PGE Dystrybucja S.A.

**Raport z konsultacji projektu Karty Aktualizacji Nr B/2/2018
Instrukcji Ruchu i Eksploatacji Sieci Dystrybucyjnej**

Lublin, 21.11.2018 r.

Nowe brzmienie punktu 9.1.2.2. lit. b) Załącznika nr 1

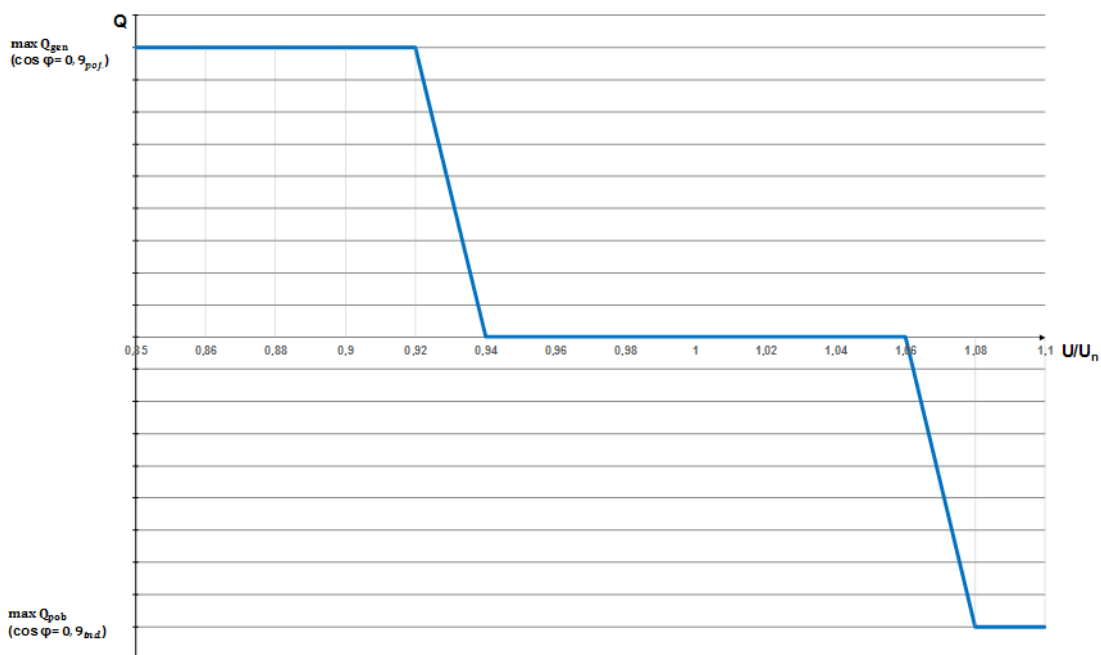
22.	Załącznik nr 1 pkt. 9.1.2.1. oraz 9.1.5.2. (Tabela nr 1.	Granica wyłączenia dla nadmiernej częstotliwości powinna być konsekwentnie określona w dokumencie. Aktualnie punkt 9.1.2.1 c) definiuje ją jako 51,5Hz, natomiast 9.1.5.2 (Tabela nr 1. Nastawy układu zabezpieczeń) jako: 52Hz. Preferowana wartość to: 51,5 Hz	Stowarzyszenie Branży Fotowoltaicznej POLSKA PV	Uwaga została częściowo uwzględniona. <u>Uzasadnienie:</u> Zapisy pkt. 9.1.2.1. b) oraz 9.1.5.2. są zgodne z wymaganiami normy polskiej. Dokonano natomiast poprawki zapisów pkt. 9.1.2.2. ppkt. b), któremu nadano treść: b) $f = (50,2 \div 52) \text{ Hz}$ – wszystkie regulowane jednostki

Nastawy układu zabezpieczeń)			<i>generacji muszą redukować (przy wzroście częstotliwości) lub zwiększać (przy zmniejszaniu się częstotliwości) moc czynną z szybkością 40% P_M (P_M - moc czynna realnie wytwarzana przez mikroinstalację w momencie przekroczenia częstotliwości sieciowej 50,2 Hz) na każdy 1 Hz następnego wzrostu częstotliwości.</i>

23.	Załącznik nr 1 pkt. 9.1.2.1. oraz 9.1.2.2.	Zapisy w punktach są wewnętrznie sprzeczne. gdyż punkcie w 9.1.2.1 jest mowa "w zakresie częstotliwości od 49 Hz do 51 Hz – praca ciągła z maksymalną mocą czynną osiągalną dla danych warunków środowiskowych (nasłonecznienie, siła wiatru)," z kolei w 9.1.2.2. jest mowa b) $f = (50,2 \div 51,5)$ Hz – wszystkie regulowane jednostki generacji muszą redukować (przy wzroście częstotliwości) lub zwiększać (przy zmniejszaniu się częstotliwości) moc czynną z szybkością 40% P_M (P_M - moc czynna realnie wytwarzana przez mikroinstalację w momencie przekroczenia częstotliwości sieciowej 50,2 Hz) na każdy 1 Hz następnego wzrostu częstotliwości. W konsekwencji brak możliwości ustalenia czy w zakresie 50,2 a 51 falownik ma pracować z mocą maksymalną czy ma tą moc redukować.	Stowarzyszenie Branży Fotowoltaicznej POLSKA PV	Uwaga została częściowo uwzględniona. <u>Uzasadnienie:</u> W pkt. 9.1.2.1. ppkt. a) otrzymuje brzmienie: <i>a) w zakresie częstotliwości od 49 Hz do 51 Hz – praca w sposób ciągły,</i>

24.	Załącznik nr 1 pkt. 9.1.2.1. b) oraz 9.1.5.2. (Tabela nr 1. Nastawy układu zabezpieczeń)	Granica wyłączenia dla nadmiernej częstotliwości powinna być konsekwentnie określona w dokumencie. Aktualnie punkt 9.1.2.1 b) definiuje ją jako 51,5Hz, natomiast 9.1.5.2 (Tabela nr 1. Nastawy układu zabezpieczeń) jako: 52Hz. Preferowana wartość to: 51,5 Hz	Fronius Polska Sp. z o.o.	Uwaga została częściowo uwzględniona. <u>Uzasadnienie:</u> Jak w pkt. 22 uwag szczegółowych

- 9.1.2.2. b) $f = (50,2 \div 52)$ Hz – wszystkie regulowane jednostki generacji muszą redukować (przy wzroście częstotliwości) lub zwiększać (przy zmniejszaniu się częstotliwości) moc czynną z szybkością 40% P_M (P_M - moc czynna realnie wytwarzana przez mikroinstalację w momencie przekroczenia częstotliwości sieciowej 50,2 Hz) na każdy 1 Hz następnego wzrostu częstotliwości.

Rys. 3. Charakterystyka sterowania mocą bierną w funkcji napięcia wymagana przez PGE Dystrybucja S.A.

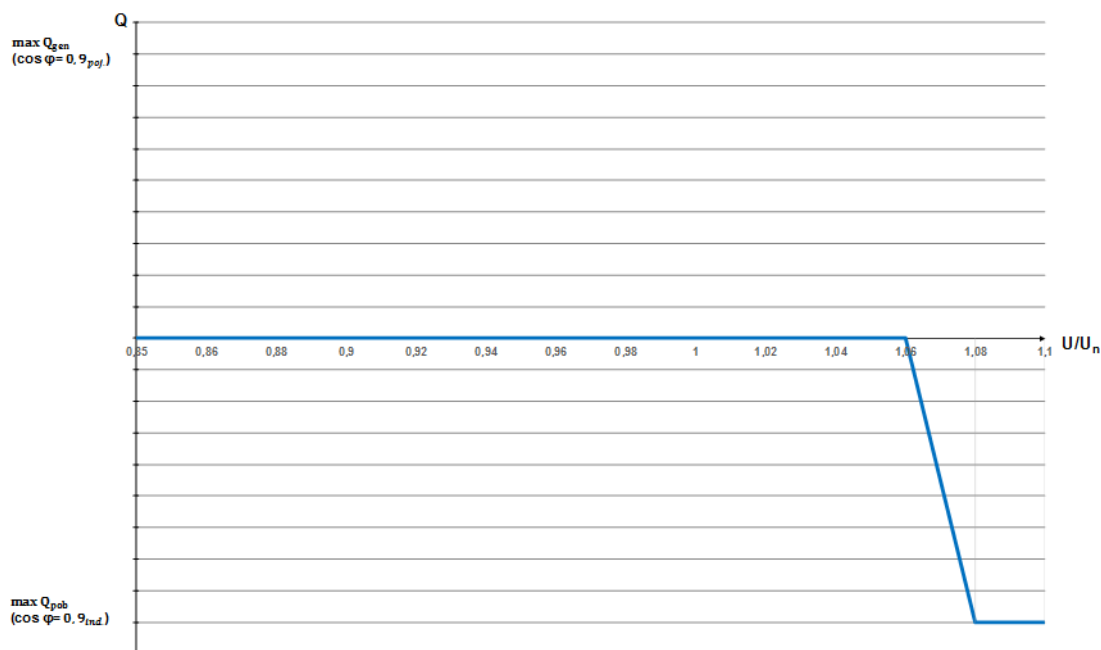
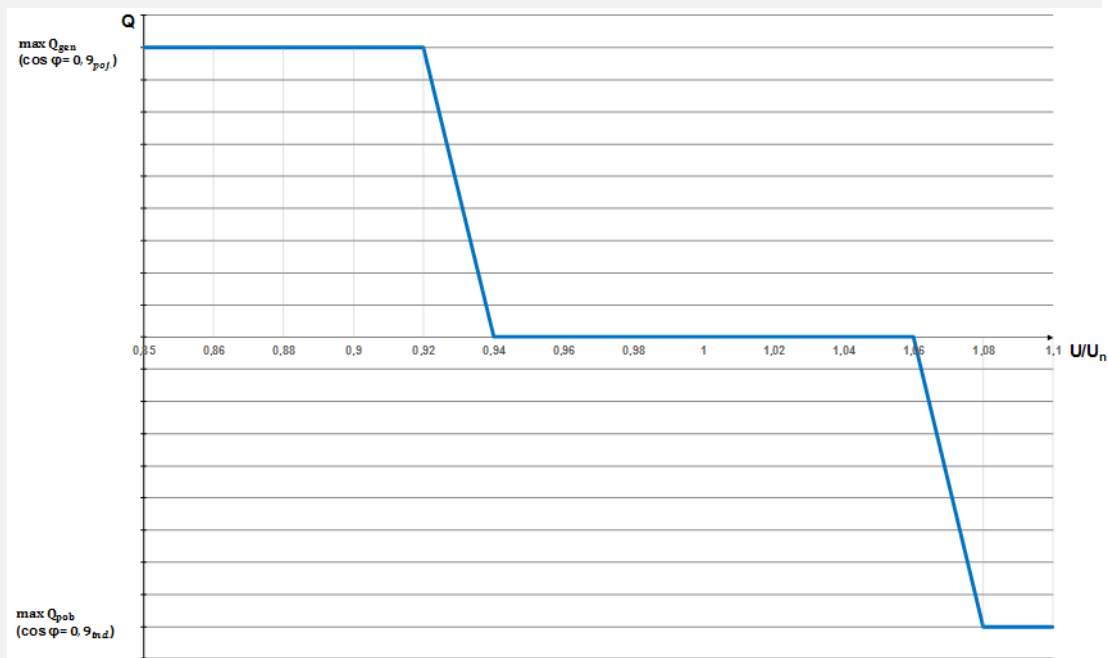
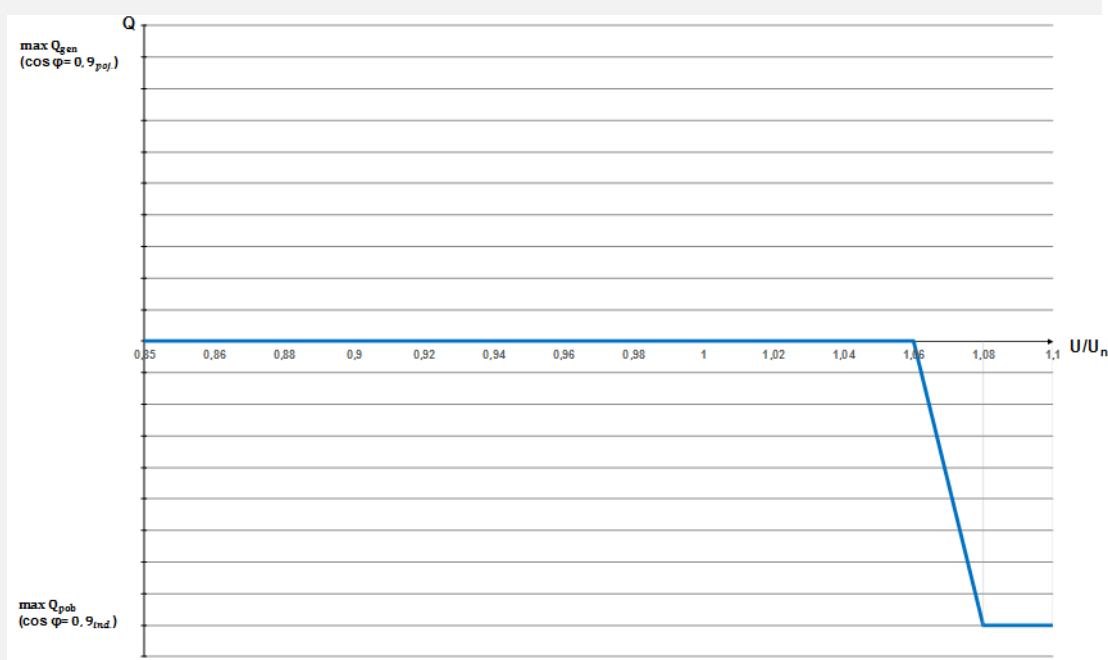
25.	Załącznik nr 1 pkt. 9.1.3.3.	„Charakterystyka Q(U) ma być konfigurowalna, a PGE Dystrybucja S.A. zastrzega możliwość dokonania zmian w charakterystyce po indywidualnej analizie warunków napięciowych w miejscu przyłączenia	STOWARZYSZENIE ENERGII ODNAWIALNEJ	Uwaga została częściowo uwzględniona. <u>Uzasadnienie:</u> Wymóg wynika z pkt. 4.4.3 normy PN-EN 50438.

mikroinstalacji.” Uwaga: Indywidualne konfigurowanie charakterystyki $Q(U)$ może przynieść więcej szkody niż pożytku. Taka konfiguracja wymaga doświadczenia i wiedzy na poziomie serwisanta z wyższym poziomem dostępu do konfiguracji urządzenia. Dodatkowo różnorodność falowników i sposobów łączności z nimi spowoduje, że skonfigurowanie charakterystyki przez instalatora może zostać wykonane nieprawidłowo, co przyniesie efekt odwrotny do zamierzonego. Dodatkowym utrudnieniem może stać się światowy trend do odchodzenia od instalowania wyświetlaczy w falownikach solarnych w celu obniżenia ich kosztów i obniżenia awaryjności. Kto w opinii OSD miałby dokonywać tej konfiguracji? Monter instalacji PV, czy pracownicy OSD? Czy OSD w przypadku ingerencji w ustawienia falownika będzie miało przeszkolonych przez OSD serwisantów do każdego typu i rodzaju falownika? Każda ingerencja w ustawienia osób nieuprawnionych może spowodować utratę gwarancji – czy OSD weźmie na siebie ciężar utrzymania gwarancji jeżeli będzie wymagało zmiany ustawień fabrycznych (zgodnych z instrukcją) na inne lub mniej optymalne? Na jakim etapie taka konfiguracja charakterystyki miałaby mieć miejsce? Na etapie montażu i zgłoszenia mikroinstalacji, czy już w trakcie jej eksploatacji? Co w sytuacji, w której OSD zażąda generacji mocy biernej na poziomie, który ograniczy generację mocy czynnej. Ograniczenie produktywności instalacji fotowoltaicznej przyczyni się do wydłużenia okresu zwrotu z inwestycji lub nie uzyskania odpowiedniego efektu ekologicznego określonego np. we wniosku o dofinansowanie instalacji fotowoltaicznej. Kto zrekompensuje wówczas inwestorowi straty wynikające z indywidualnych nastaw falownika? W jaki sposób będą rozliczane ograniczenia mocy i w jaki sposób klient	W określonych przypadkach możliwe będzie skorzystanie z takich możliwości zmian charakterystyki w celu zapewnienia normalnej pracy mikroinstalacji. Zmiany te powinny być zrealizowane przez wykwalifikowanych instalatorów. Zmieniono zapis w pkt. 9.1.3.3. i nadano mu następującą treść: <i>„Charakterystyka $Q(U)$ ma być konfigurowalna w celu ewentualnego dostosowania pracy mikroinstalacji do warunków napięciowych w miejscu przyłączenia mikroinstalacji. Zmiana charakterystyki wymaga uzgodnienia między PGE Dystrybucja S.A., a właścicielem mikroinstalacji.”</i>

będzie o nich informowany? Sugerujemy przyjęcie rozwiązania podobnego do tego rozpowszechnionego w Niemczech, gdzie ustawienie kodu sieciowego falownika solarne (1 z 3) zależy od mocy mikroinstalacji. Trzy progi (do 3,68 kVA, 3,68 kVA do 13,8 kVA i powyżej 13,8 kVA) definiują wybór kodu sieciowego falownika i tym samym odpowiednią konfigurację charakterystyk współczynnika mocy i mocy biernej. Tak daleko idąca ingerencja w falownik solarny, jaką sugeruje OSD, wykonana nieumiejętnie lub bez autoryzacji producenta urządzenia może spowodować utratę gwarancji.

26.	Załącznik nr 1 pkt. 9.1.3.3.	„Charakterystyka Q(U) ma być konfigurowalna, a PGE Dystrybucja S.A. zastrzega możliwość dokonania zmian w charakterystyce po indywidualnej analizie warunków napięciowych w miejscu przyłączenia mikroinstalacji.” Uwaga: Indywidualne konfigurowanie charakterystyki Q(U) nie jest optymalnym rozwiązaniem i może nie przynieść oczekiwanych korzyści oczekiwanych przez OSD. Co w sytuacji, w której OSD zażąda generacji mocy biernej na poziomie, który ograniczy generację mocy czynnej. Ograniczenie produktywności instalacji fotowoltaicznej przyczyni się do wydłużenia okresu zwrotu z inwestycji lub nie uzyskania odpowiedniego efektu ekologicznego określonego np. we wniosku o dofinansowanie instalacji fotowoltaicznej. W Niemczech, gdzie ustawienie kodu sieciowego falownika solarne (1 z 3) zależy od mocy mikroinstalacji. Trzy progi (do 3,68 kVA, 3,68 kVA do 13,8 kVA i powyżej 13,8 kVA) definiują wybór kodu sieciowego falownika i tym samym odpowiednią konfigurację charakterystyk współczynnika mocy i mocy biernej.	Stowarzyszenie na rzecz efektywności – ETA	Uwaga została częściowo uwzględniona. <u>Uzasadnienie:</u> Jak w pkt. 25 uwag szczegółowych

27.	Załącznik nr 1 pkt. 9.1.3.3.	„Charakterystyka Q(U) ma być konfigurowalna, a PGE Dystrybucja S.A. zastrzega możliwość dokonania zmian w charakterystyce po indywidualnej analizie warunków napięciowych w miejscu przyłączenia mikroinstalacji.” Uwaga: Indywidualne konfigurowanie charakterystyki Q(U) nie jest optymalnym rozwiązaniem i może nie przynieść oczekiwanych korzyści	Europejski Instytut Miedzi	Uwaga została częściowo uwzględniona. <u>Uzasadnienie:</u> Jak w pkt. 25 uwag szczegółowych

oczekiwanych przez OSD. Co w sytuacji, w której OSD zażąda generacji mocy biernej na poziomie, który ograniczy generację mocy czynnej. Ograniczenie produktywności instalacji fotowoltaicznej przyczyni się do wydłużenia okresu zwrotu z inwestycji lub nie uzyskania odpowiedniego efektu ekologicznego określonego np. we wniosku o dofinansowanie instalacji fotowoltaicznej. W Niemczech, gdzie ustawienie kodu sieciowego falownika solarnego (1 z 3) zależy od mocy mikroinstalacji. Trzy progi (do 3,68 kVA, 3,68 kVA do 13,8 kVA i powyżej 13,8 kVA) definiują wybór kodu sieciowego falownika i tym samym odpowiednią konfigurację charakterystyk współczynnika mocy i mocy biernej.

Nowe brzmienie punktu 9.1.3.3. Załącznika nr 1

9.1.3.3. Wymagania w zakresie trybu sterowania wyjściową mocą bierną w funkcji napięcia - $Q(U)$:

W trybie $Q(U)$ sterowanie odbywa się według krzywych przedstawionych na rys. 3 i 4.

Charakterystyka $Q(U)$ ma być konfigurowalna w celu ewentualnego dostosowania

pracy mikroinstalacji do warunków napięciowych w miejscu przyłączenia mikroinstalacji. Zmiana charakterystyki wymaga uzgodnienia między PGE Dystrybucja S.A., a właścicielem mikroinstalacji. Dodatkowo, konfigurowalna ma być dynamiczna odpowiedź sterowania, filtr pierwszego rzędu powinien mieć nastawioną stałą czasową na czas 5 s, a czas do osiągnięcia 95% nowej nastawy w wyniku zmiany napięcia ma wynosić 3 stałe czasowe.
